AUTORIDAD NACIONAL DE LICENCIAS AMBIENTALES
- ANLA -
AUTO N° 04901
(30 de octubre de 2017)

“Por el cual se revoca un acto administrativo, se requiere una información adicional y se adoptan otras determinaciones”

Que la Autoridad Nacional de Licencias Ambientales –ANLA, una vez revisada, analizada y evaluada la información presentada por la Concesionaria Nueva Vía al Mar S.A.S., con radicación ANLA 2017069086-1-000 del 28 de agosto de 2017 y realizada la visita técnica de evaluación ambiental al proyecto, evidenció la necesidad de solicitar a la Concesionaria Nueva Vía al Mar S.A.S., información adicional a la presentada, y emitió el Concepto Técnico 5244 del 27 de octubre del año en curso , , para el proyecto denominado “Proyecto Vial Doble Calzada Rumichaca – Pasto Tramo Pedregal – Catambuco Unidades Funcionales 4 y 5.1.”, en los siguientes términos:

Figura 2A. Sección terraplén sector de pavas.

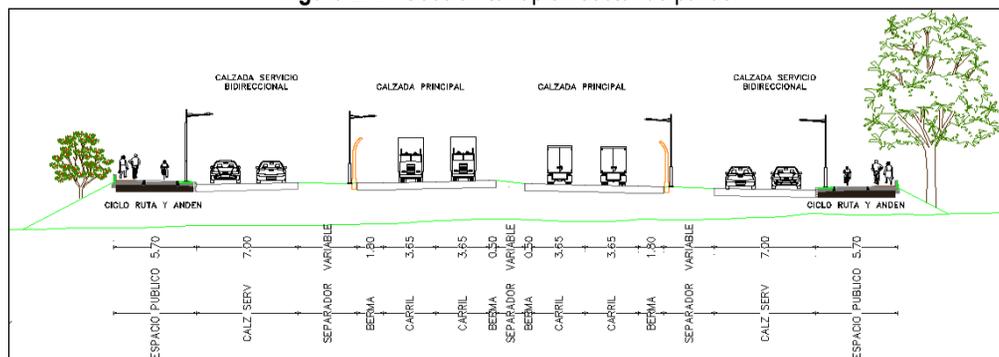
En ese orden de ideas, se considera que la carga del terraplén propuesto inevitablemente generará esfuerzos sobre el subsuelo que se enmarcan dentro de un proceso de consolidación, el cual potencialmente afecta de manera local la conductividad hidráulica del acuífero de Pavas en los estratos superficiales, no obstante el estudio no precisa la dimensión de la afectación del acuífero, específicamente en cuanto a su capacidad de abastecimiento de la población en el Valle de Pavas y zonas colindantes.

En síntesis, se considera necesario que se proyecte cada 20 m desde el K12+410 al K16+528, el bulbo de presiones (Isóbaras) teóricamente generado por el terraplén en cada sitio, de manera que se pueda definir el alcance de la posible de afectación de la carga sobre el acuífero, y establecer las afectaciones en la conductividad hidráulica durante el proceso de consolidación del subsuelo; en caso de que se comprueben afectaciones que alteren el suministro de agua a la población, se deberán proyectar alternativas constructivas que eviten la generación del impacto.

Figura 3. Geología de Pavas y Mulaló, extraída del Anexo A. Planos temáticos y GDB.

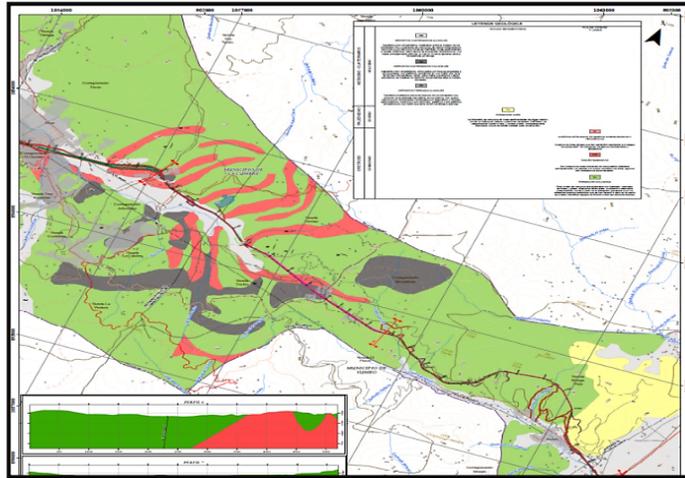
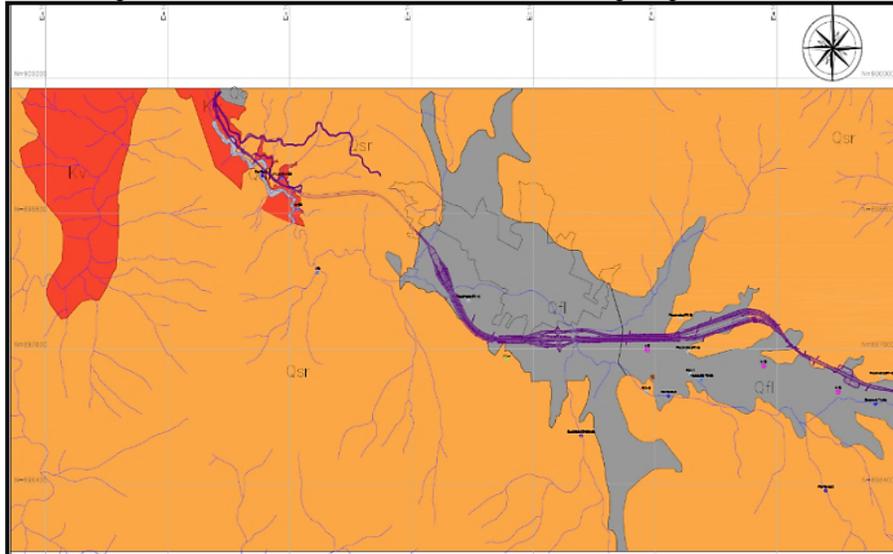
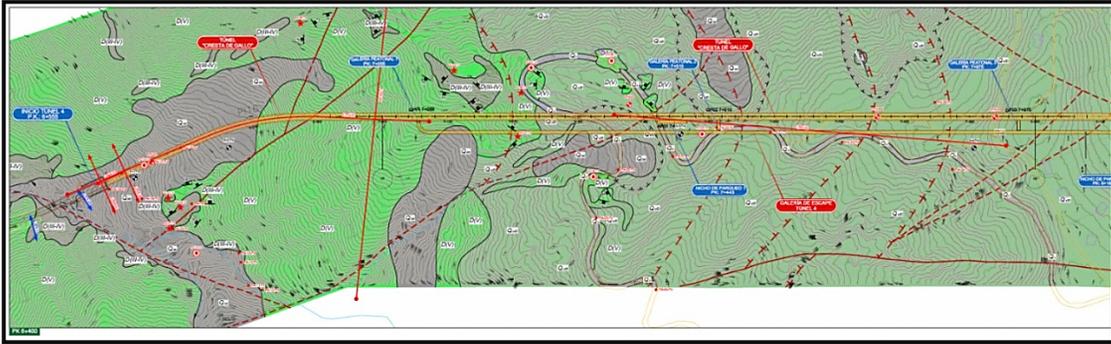
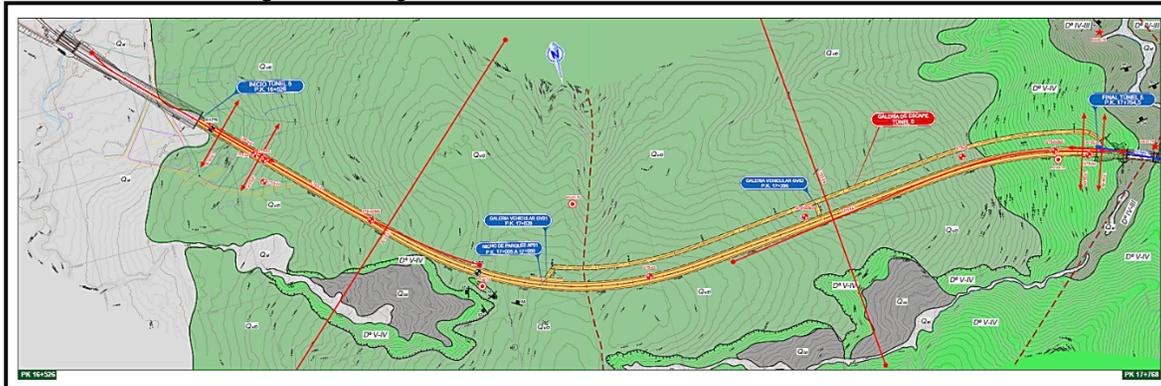
Las siguientes figuras demuestran la geología presente en los anexos hidrogeológicos y GDB del Estudio de Impacto Ambiental con radicado ANLA No. 2017069086-1-000 del 28 de agosto de 2017.

Figura 7. Puntos de agua subterránea registrados en el área de influencia.

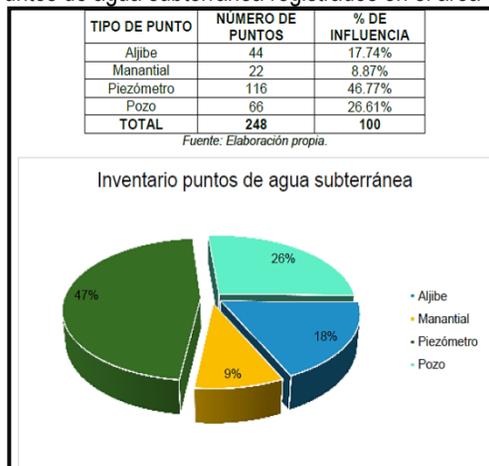
Frente al inventario de aguas subterráneas efectuado por la empresa, se define un total 248 puntos de agua subterráneas, distribuidos en 44 aljibes, 22 manantiales, 116 piezómetros y 66 pozos (Ver Figura 7).

De acuerdo a lo anterior, se puede evidenciar que el inventario hidrogeológico presenta una alta demanda, la cual es acorde con el tipo de unidades hidrogeológicas presentes a lo largo de las 5 unidades funciones, por este motivo y teniendo en cuenta las consideraciones realizadas por la Corporación Autónoma Regional del Valle del Cauca – CVC en el radicado No 2017085411-1-000 del 11 de octubre de 2017 frente a la carencia de mapas piezométricos, esta Autoridad considera que es necesario realizar isopiezas por cada unidad funcional con el fin de obtener el comportamiento de la dinámica hídrica subterránea, y complementar la conceptualización realizada en el modelo hidrogeológico. Las isopiezas deberán establecer el comportamiento por cada capa hidrogeológica que capte y deberá estar localizada en la versión final de la geología.

Figura 10. Especies inventariadas 100% para aprovechamiento forestal.

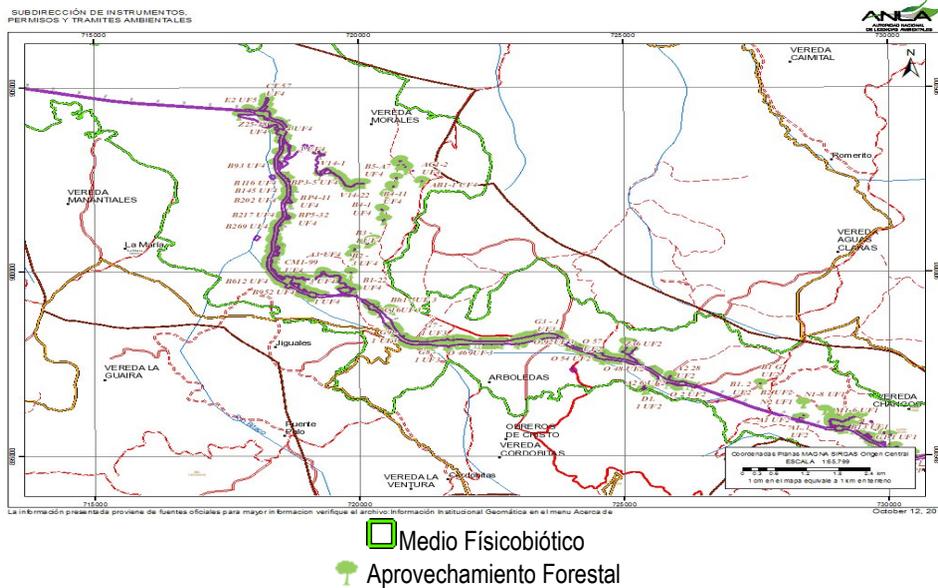
De la misma manera, revisada la GDB presentada en el Estudio de Impacto Ambiental y la herramienta SIG WEB de la ANLA, se evidencia que, si bien es cierto que existen especies arbóreas inventariadas dentro del área de influencia biótica del proyecto, éstas no se encuentran dentro del área de intervención, por lo cual esta Autoridad considera que es necesario aclarar el destino de las especies que se encuentran fuera del área de intervención, o si existe infraestructura asociada que requiera el aprovechamiento de estos individuos.
